Spørgsmål til Frode Birk Nielsen

Manipulation af visuelle konsekvenszoner i VVM-redegørelsen "Nationalt testcenter - for vindmøller ved Østerild"

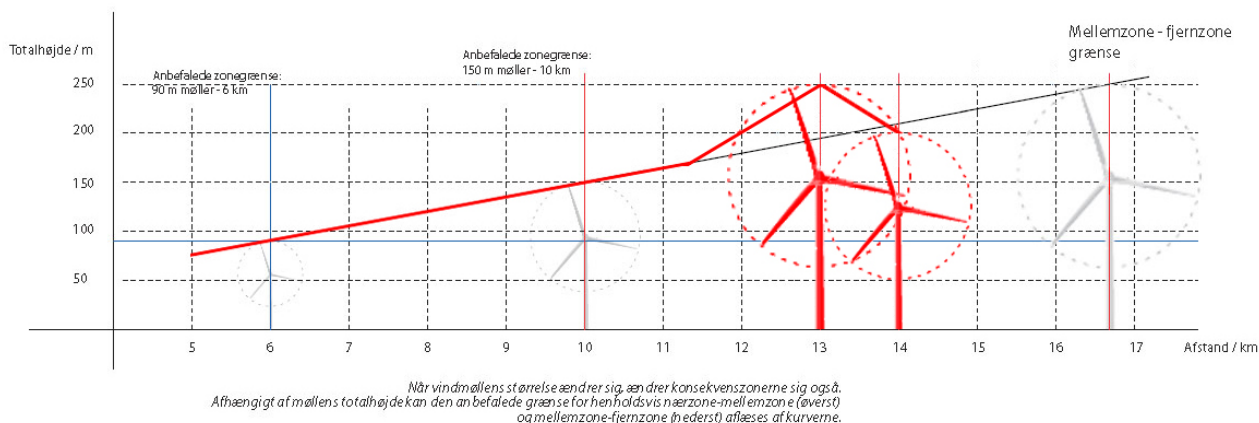
Birk Nielsen definerer altså overgangen mellem mellemzone og fjernzone til at være 14 km for 200 meter høje møller. Hvordan kan den samme grænse i VVM-redegørelsen så defineres til at være 13 km - altså én kilometer mindre - for 250 meter høje møller?

Herover er - med rødt - vist en grafisk udgave af Birk Nielsens påstand. 200 meter møllen er indsat med en afstand på 14 km og 250 meter møllen er indsat med en afstand på 13 km. Er det videnskabeligt korrekt?

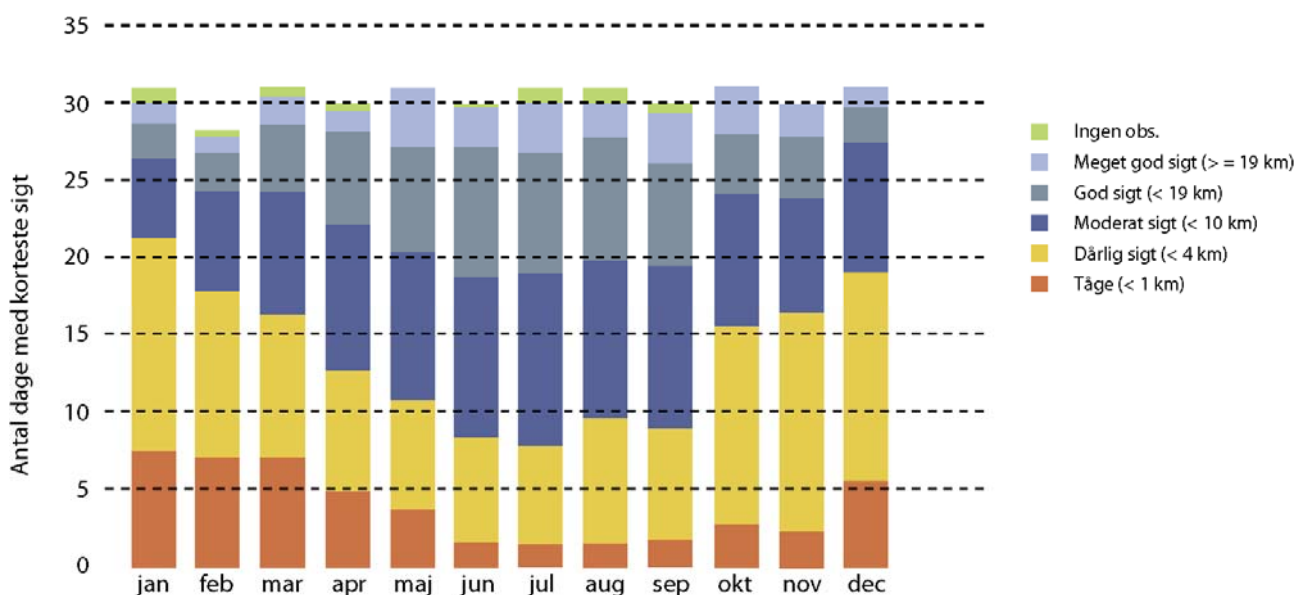
Det er med dette udgangspunkt, at den lineære graf, som definerer forholdet mellem møllens højde og afstanden til møllen, er udarbejdet. Sigbarheden (dis) indgår ikke i den retlinede graf.
